COMUNE DI SINALUNGA

Regolamento Urbanistico Comunale

Rettifica errori materiali

RELAZIONE RESPONSABILE DEL PROCEDIMENTO

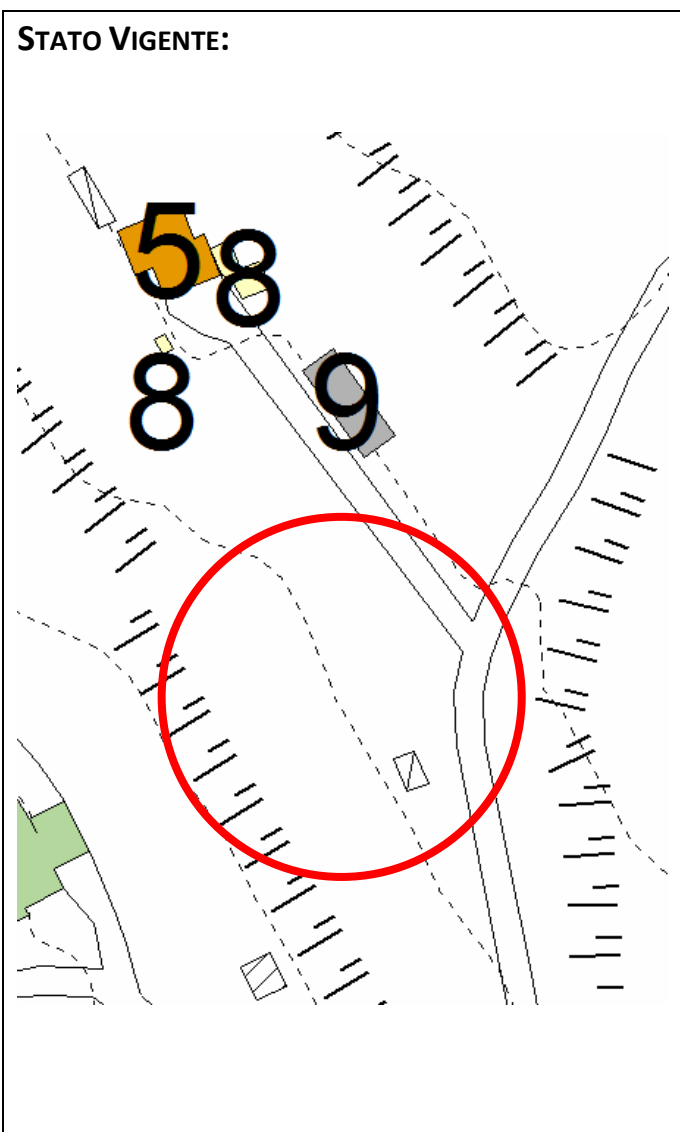
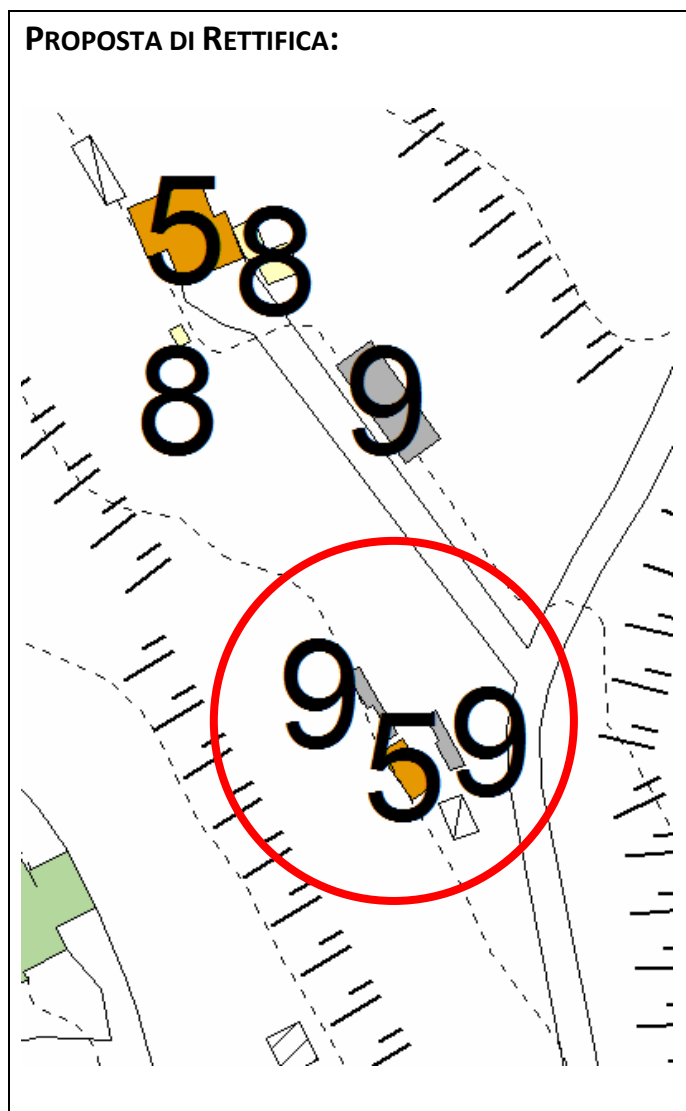
Si chiede l'attribuzione della classe di valore ad un gruppo di manufatti agricoli posti in Località Costallaia non classificati nel R.U.:

Dalla documentazione fornita e dalle verifiche effettuate, è possibile rilevare che si tratta gruppo di manufatti agricoli posti in Località Costallaia non classificati nel R.U. e realizzati successivamente al 1983:

Manufatti A1 - A2 - A3 - A4 - A5: Manufatti in struttura precaria mista oggetto di Concessione Edilizia in sanatoria n. 173/1998.

Manufatto B: Annesso agricolo in muratura realizzato con Licenza Edilizia n. 103/1983

Per i manufatti A1 - A2 - A3 - A4 - A5: classe "9" (art. 66 NTA del RU - "edifici e manufatti a trasformabilità limitata")

Per il Manufatto B : classe "5" (art. 62 NTA del RU - "edifici o complessi privi di interesse architettonico di formazione successiva al 1954")

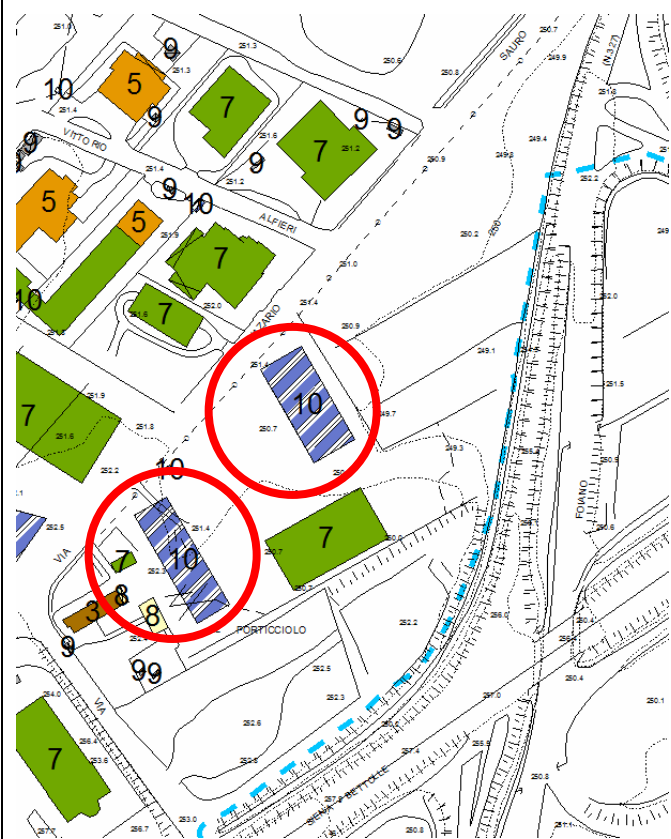
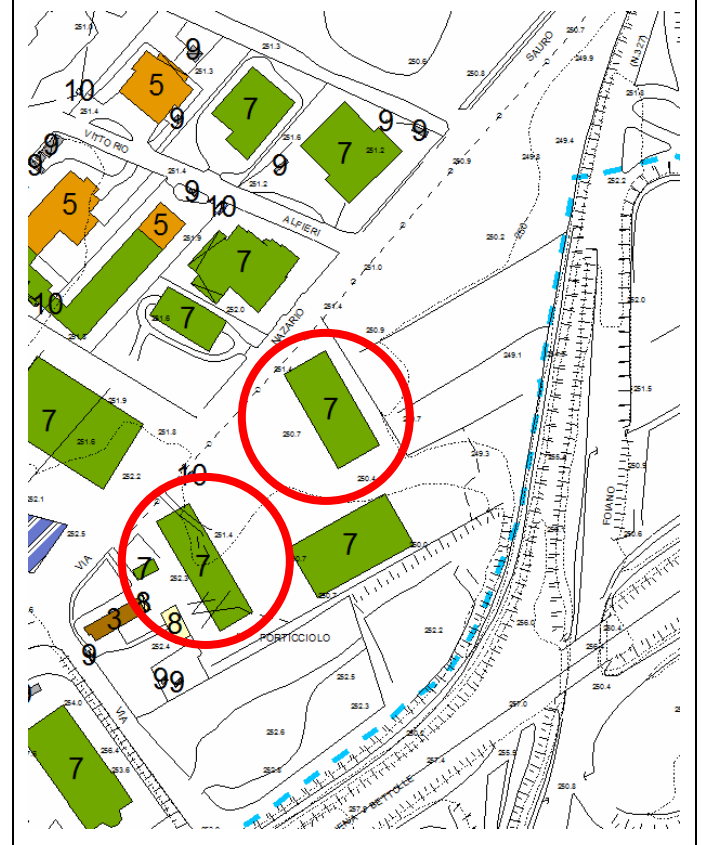
In relazione ad alcuni edifici produttivi, il richiedente segnala il mancato adeguamento delle Tavole del RU a seguito dell'accoglimento dell'osservazione n. 334 allo strumento urbanistico adottato. In conseguenza di tale refuso si chiede la rettifica della classe di valore/intervento, dalla n. 10, erroneamente mantenuta negli elaborati approvati, alla n. 7 di cui all'art. 64 delle NTA "edifici produttivi o specialistici privi di interesse architettonico o morfologico".

Dalla documentazione fornita, dalle verifiche effettuate e dagli atti relativi al procedimento di approvazione del RU è stato possibile verificare l'esattezza di quanto segnalato dai richiedenti in merito al mancato adeguamento delle Tavole del RU a seguito dell'accoglimento dell'osservazione n. 334 allo strumento urbanistico adottato. Infatti, il Consiglio Comunale, con Deliberazione n. 96 del 29.12.2015 ha approvato la proposta di controdeduzione all'osservazione n. 334, accogliendo la richiesta di attribuire agli edifici segnalati la classe di valore/intervento n. 7, in luogo della classe 10 assegnata in fase di adozione. A causa di mero errore materiale, gli elaborati definitivamente approvati, non contengono la suddetta modifica.

Ne consegue pertanto la necessità di provvedere alla correzione di tale errore materiale attraverso la rettifica della classe 10 erroneamente mantenuta negli elaborati approvati e l'attribuzione della classe 7 di cui all'art. 64 delle NTA "edifici produttivi o specialistici privi di interesse architettonico o morfologico", così come deciso con Deliberazione C.C. n. 96 del 29.12.2015

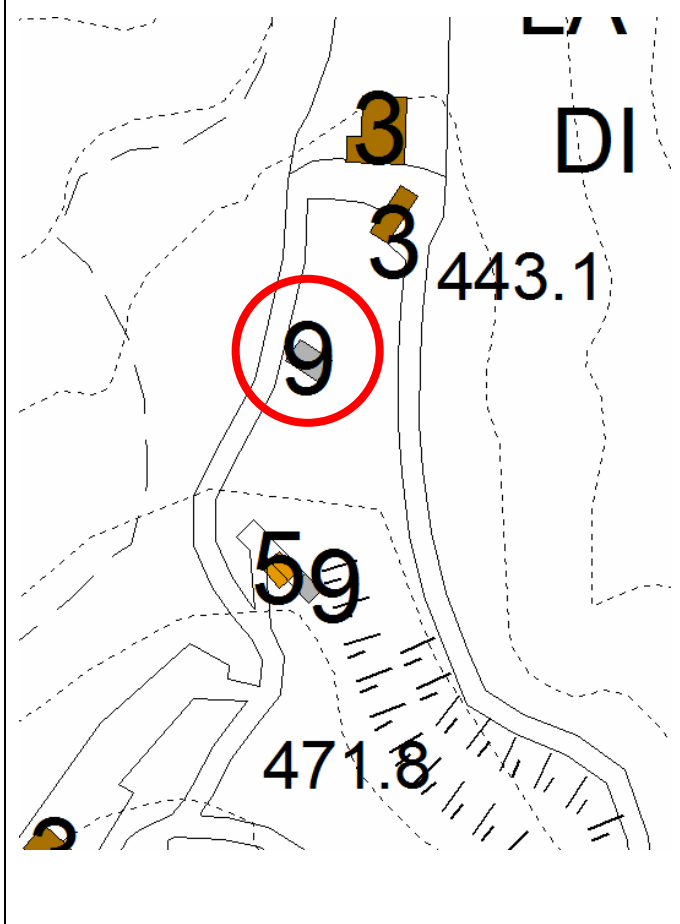
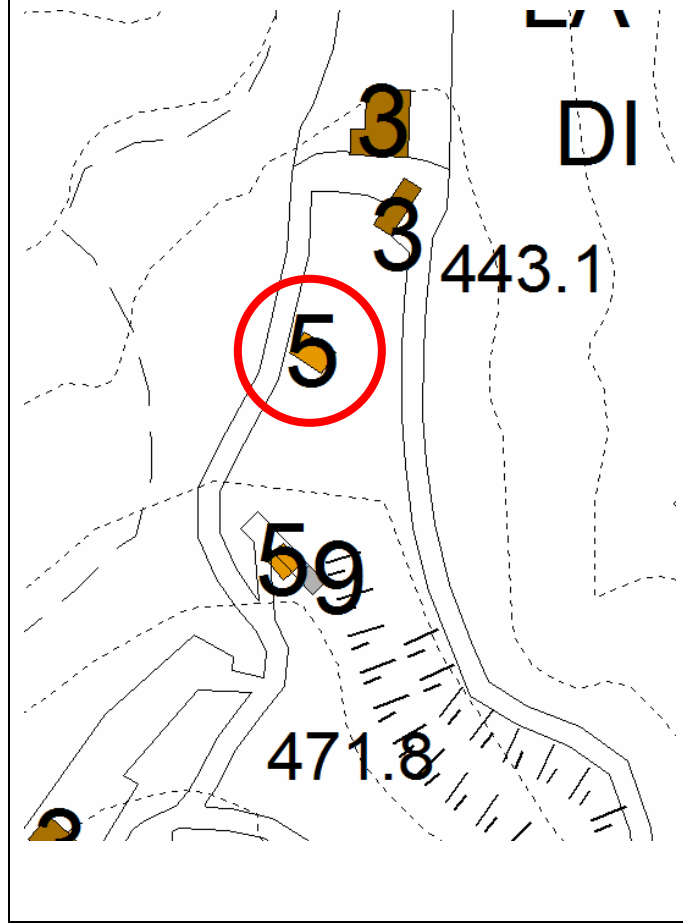
Si chiede l'attribuzione della classe di valore/intervento "5" (art. 62 delle NTA: Edifici o complessi privi di interesse architettonico di formazione successiva al 1954) ad un edificio residenziale in zona agricola in Loc. Casina di Sotto, attualmente privo di classificazione.

Dalla documentazione fornita e dalle verifiche effettuate, è possibile rilevare che si tratta di fabbricato residenziale in pietra faccia vista risultante da un intervento di ristrutturazione edilizia autorizzato con Concessione edilizia n. 162/1987. Ad esso non risulta attualmente assegnata alcuna classe di valore/intervento.

Pertanto, viste le caratteristiche formali, costruttive e di destinazione d'uso del nuovo edificio realizzato, si propone l'attribuzione della classe di valore/intervento n. "5" di cui all'art. 62 delle NTA (Edifici o complessi privi di interesse architettonico di formazione successiva al 1954)
